OSTRAVSKÁ UNIVERZITA

„Výstavba nového kampusu na Černé louce – Univerzitní zázemí sportu a behaviorálního zdraví a Nová budova fakulty umění“

VYSVĚTLENÍ, ZMĚNA NEBO DOPLNĚNÍ ZADÁVACÍ DOKUMENTACE

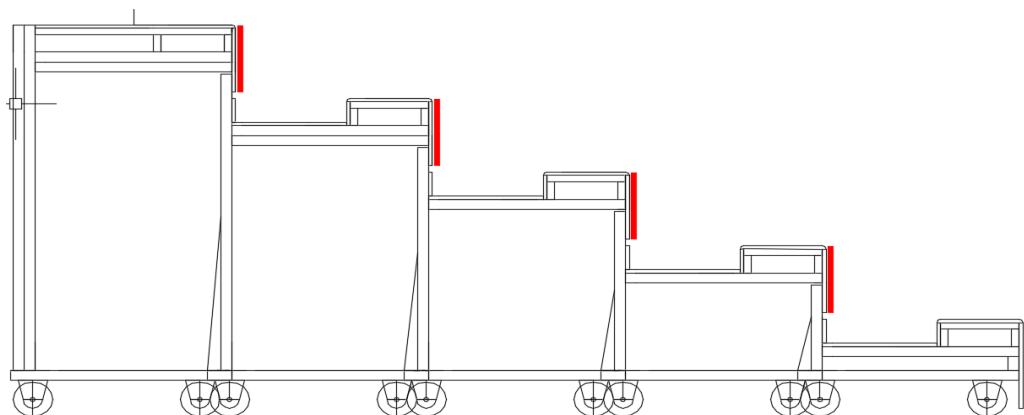
V části R2-Univerzitní zázemí sportu a behaviorálního zdraví - nadzemní část, jsou ve výpise zámečnických výrobků uvedeny mobilní tribuny Z01/9 a Z01/10, v jejichž popisu je uvedeno: „Sedáky a opěradlo-celobukové překližované desky složené ze 13 vrstev bukových dýh impregnovaných speciálními roztoky.... Svislá čela opěrek perforovaná-čtvercový otvor 25x25mm.“

Dle schématického obrázku, který je přiložen k popisu mobilních tribun zde žádná opěradla, ani opěrky nejsou.

Dovolujeme si požádat o vysvětlení tohoto rozporu.

Zadavatel uvádí, že na mobilních tribunách opěradla ani opěrky nejsou. Opěradlem (opěrkou) byla v dokumentaci myšlena svislá čelní deska, která tvoří po složení tribuny rovnou plochu. Tato deska je perforovaná s čtvercovými otvory viz schéma.

Obr. č. 24 - trapézový plech 150/280 dle výkresů č. 214, 215, 218, 219 pro 3.NP a 4.NP objektu „B“

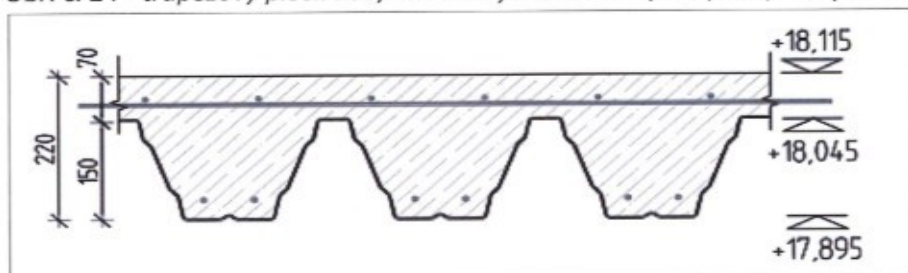
Položku č. 72 dle slepého rozpočtu nemůžeme dohledat v projektové dokumentaci. Tento trapézový plech je sice obsažen ve výkresu č. 203 pod položkami č. 35 a 48 jako dobetonávky dilatačního celku „B“ v 3.NP a 4.NP, ale ve výkresech těchto konstrukcí (výkresy č. 214, 215, 218, 219) není o tomto trapézovém plechu žádná zmínka. V těchto výkresech je zobrazen a zmíněn pouze trapézový plech 150/280, viz. obr. č. 24. Žádáme zadavatele o informaci, kde se nachází v zadávací dokumentaci tento trapézový plech. Zároveň žádáme o přesnou specifikaci tohoto trapézového plechu (chybí údaj o šířce vlny).

Zadavatel sděluje, že trapézové plechy jsou dimenzované tak, aby nebylo nutno při betonáži provádět podpěrnou konstrukci.

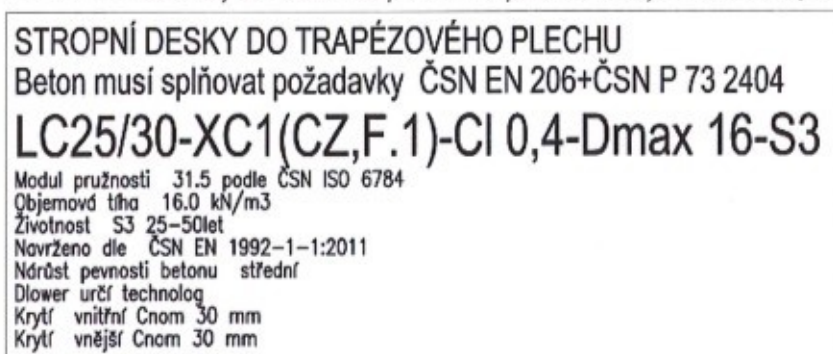
Položky č. 73 a 75 slepého rozpočtu jsou položky určené pro podepření klasického stropního bednění. Ve slepém rozpočtu se ale nachází také ztracené bednění z trapézového plechu (pol. č. 72) v ploše 4 128 m². K tomuto bednění nemůžeme dohledat položku pro podpěrnou konstrukci. Žádáme zadavatele o vysvětlení, případně upřesnění, kde ve slepém rozpočtu se nachází položka pro podpěrnou konstrukci ztraceného bednění z trapézového plechu.

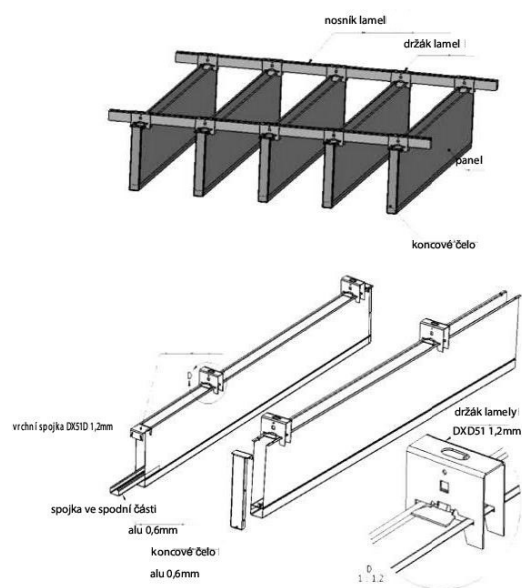
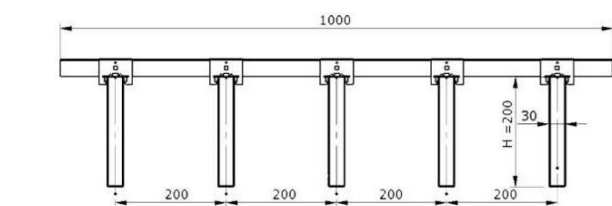
Vertikální lamelové podhledy-chybí bližší specifikace. Specifikace ve výpisu standardů je nedostatečná. Ve výkresu podhledů je tento podhled pouze schematicky, chybí řezy, rozkreslení podhledů, referenční výrobek. Není uvedena požadovaná barva podhledů a nosného roštu, nejsou dostatečně specifikovány technické a kvalitativní požadavky a doplňkové prvky podhledu (např. víčka lamel, otvory pro technologická zařízení atd.).

Žádáme zadavatele o přesnější specifikaci těchto lamelových podhledů (např. uvedením referenčního výrobku).

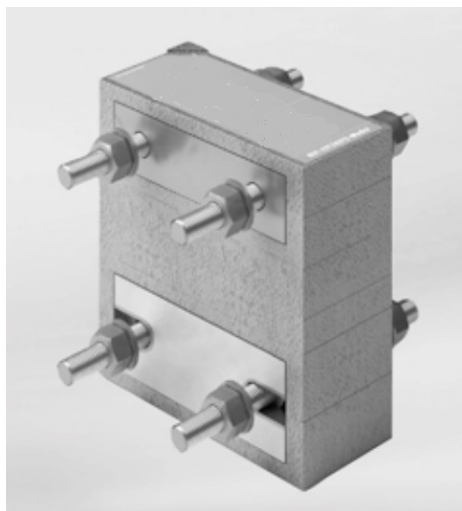
Položka č. 979 - distanční přerušení tepelného mostu-v zadávací dokumentaci nemůžeme dohledat specifikaci tohoto výrobku. Žádáme zadavatele o upřesnění požadované položky ze slepého rozpočtu.

Zadavatel uvádí, že specifikace položky č. 979 je znázorněna ve výkrese č. 415 detail F. V projektu je uvažováno se systémovým řešením (ocel-ocel), kdy vložený prvek s tepelnou izolací přenáší zatížení přes ocelové prvky.

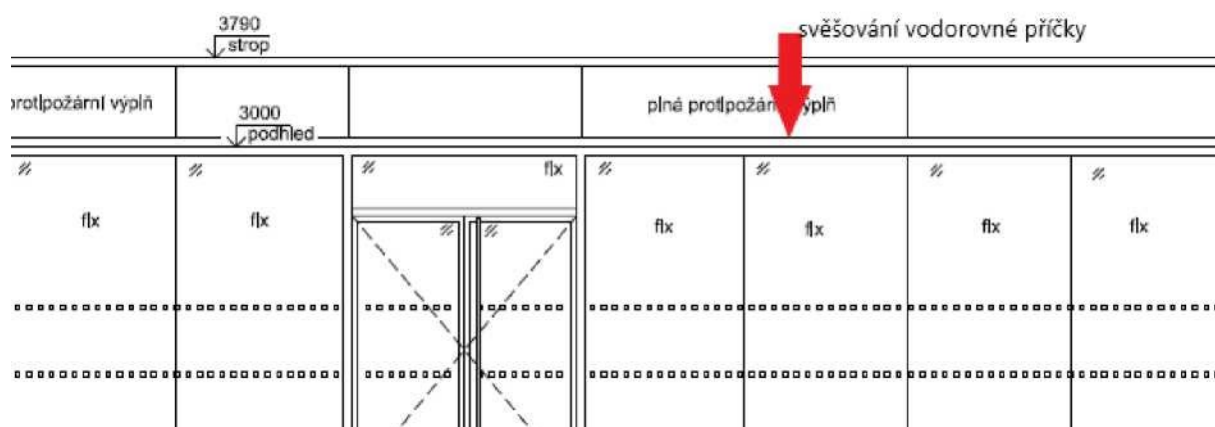
Ve výpisu výrobků je uvedeno: *typ a design kování vč. samozavírače bude upřesněn investorem během realizace stavby*. Typ a design kování včetně samozavírače musí být použit dle požární klasifikace daného výrobku. Upozorňujeme zadavatele, že pokud si investor během realizace vybere jiné kování, než má výrobce certifikované, bude nutné provést posudek na toto kování. Má účastník do své nabídky zahrnout navýšení ceny dveří za předmětné posudky?

Zadavatel uvádí, že budou použity certifikované samozavírače, investor (resp. autorský dozor) odsouhlasí odstíny a barevnosti prvků. Cenu za certifikaci dodavatel zahrne do ceny dveří.
